# Service-Information

## ATE TopKit 03.0520-9420.3

600.008

## Thema: Unterschiedliche Ausführung von Original- und Ersatz-Bremsbacken

ATE TopKit 03.0520-9420.3

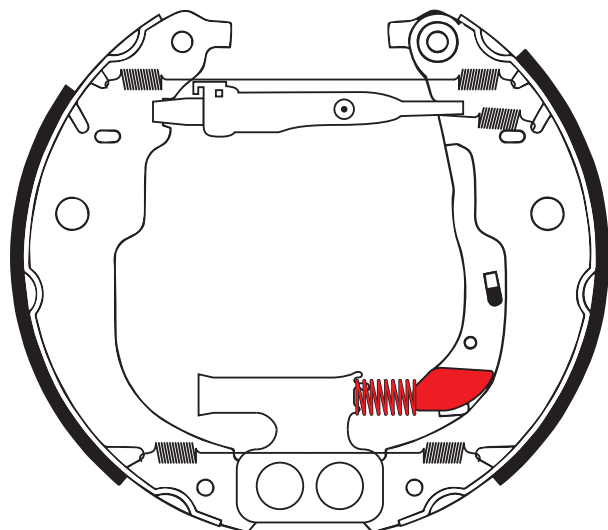
Zur besseren Darstellung zeigen wir dies bei einem fertig montierten originalen Backensatz.

Bei o. g. Fahrzeugen befinden sich zur industriellen Vormontage werksseitig jeweils ein Halteblech und eine Feder (rot gekennzeichnet) im Bereich des Bremsbackenhebels.

Im Reparaturfall werden die Teile nicht mehr benötigt und entfallen ersatzlos.
